**Ergänzende gutachtliche Stellungnahme
zur Errichtung der PV-Anlagen
„Deppoldshausen“ und „Uhlenloch“**

erstellt im Auftrage
der Stadtwerke Göttingen AG

Göttingen, 2. März 2026

Abb. 2: Darstellung der relativen Bindefähigkeit des Oberbodens für Schwermetalle. Die Grenzen des Planungsgebietes bzw. der einzelnen PV-Flächen bei Deppoldshausen sind blau markiert. Quelle: NIBIS, Abrufdatum: 06.02.2026.

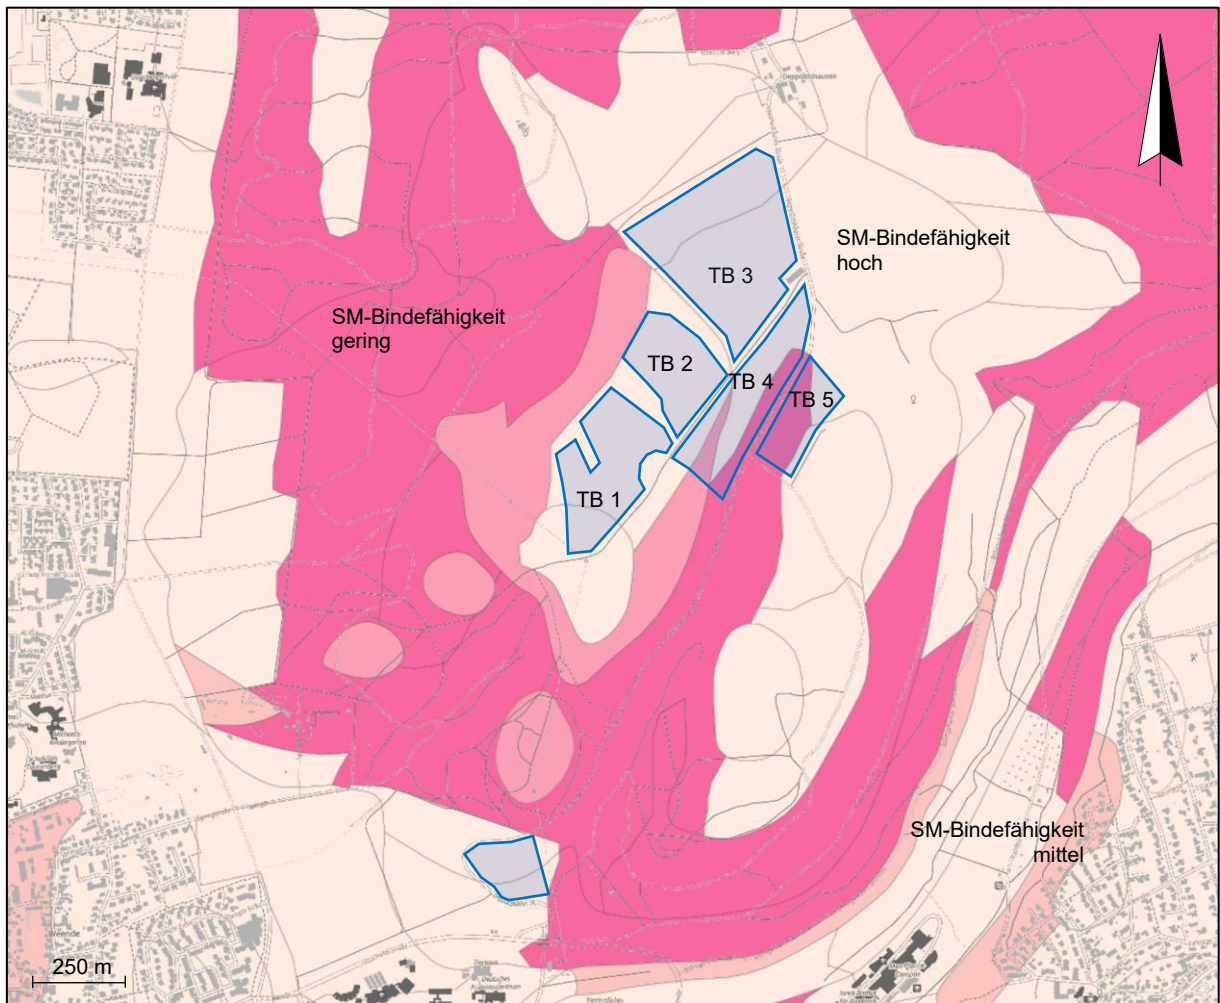
Die geplanten PV-Flächen liegen überwiegend in Bereichen mit einer hohen Bindefähigkeit für Schwermetalle. Lediglich die kleineren Teilbereiche TB4 und TB 5 des PV-Standortes bei Deppoldshausen liegen teilweise in Bereichen mit geringerer Schwermetallbindefähigkeit (Abb. 2).
